Meie 24.09.2026 nr 7.1-1/26/16056-2

**Tuulna külas Käpsi ja Pälli katastriüksuste
detailplaneeringu ala teede ja tehnovõrkude
ehitusloa taotluse kooskõlastamata jätmine**

Olete esitanud Transpordiametile kooskõlastamiseks Harju maakonna Lääne-Harju valla Tuulna küla Käpsi ja Pälli katastriüksuste detailplaneeringu ala teede ja tehnovõrkude ehitusloa taotluse nr 2611271/10305 (menetlus nr 566249).

Joonis 1

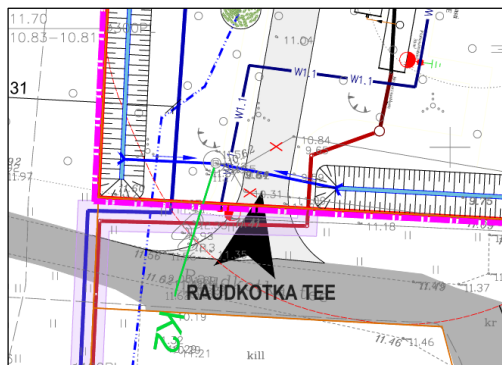
- 1.1. Detailplaneeringu kohaselt on ette nähtud rajada arendusala läänekülge kraav. Sademevesi on ette nähtud juhtida rajatavast ja olemasolevast kraavist ülevoolukaevu (vt joonis 1), mis on ette nähtud ka rekonstrueerida, kuid projektiga pole eelpool mainitud kraavi projekteeritud ja ette on nähtud antud ülevoolukaevu likvideerimine.

Seletuskirjas märgite, et *Kraavi juures paikneva betoonkaevu eesmärk on teadmata ja ehitustööde käigus uuritakse kaevu põhjalikumalt. Juhul kaevul puudub eesmärk, kaev likvideeritakse.* Olemasolevate kaevude uuringud tuleb teostada projekteerimiselsete geodeetiliste tööde raames. Tõenäoliselt on tegemist just selle sama ülevoolukaevuga, mida on käsitletud detailplaneeringus.

Kuna eelpool mainitud ülevoolukaev võib mõjutada riigitee truupe läbivaid vooluhulkasid, siis palume teostada kaevu uuring, fikseerida olemasolev seisukord ning ehitustöödega kavandatav tegevus. Täiendada vastavalt ka projekti seletuskirja.

Joonis 2

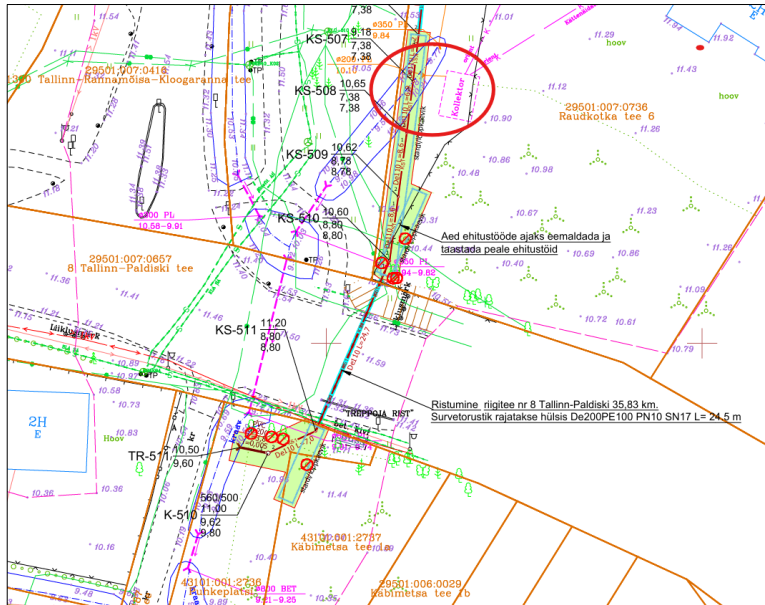
Juhime tähelepanu, et projekti geodeetiliselt alusplaanilt nähtub, et Raudkotka tee 6 (29501:007:0736) kinnistul paiknev kollektor on ühendatud samal kinnistul paikneva kraaviga, mis omakorda on truupidega ühendatud Puhkeplatsi (43101:001:2736) kinnistul paikneva kraaviga (vt joonis 2).

Kuna peab olema tagatud truupide ja kraavide läbilaskevõime ning riigitee muldkeha niiskusrežiim, siis tuleb hinnata arendustegevusest lisanduvaid vooluhulki, riigitee kraavide ja truupide läbilaskevõimet, sh truupide seisukorda ja teostada läbilaskevõimearvutused kuni eesvooluni.

Tulenevalt eeltoodust teostada vajalikud toimingud ning edastada truupide läbilaskevõimearvutused kuni eesvooluni (Treppoja) ja lisada vee liikumise skeem arendusalalt eesvooluni.

Arvutustes arvestada ka eelpool mainitud kollektorist lisanduvate vooluhulkadega.

Seletuskirjas selgitada, mis põhjusel on muudetud arendusalalt sademevee ära juhtimise lahendust.
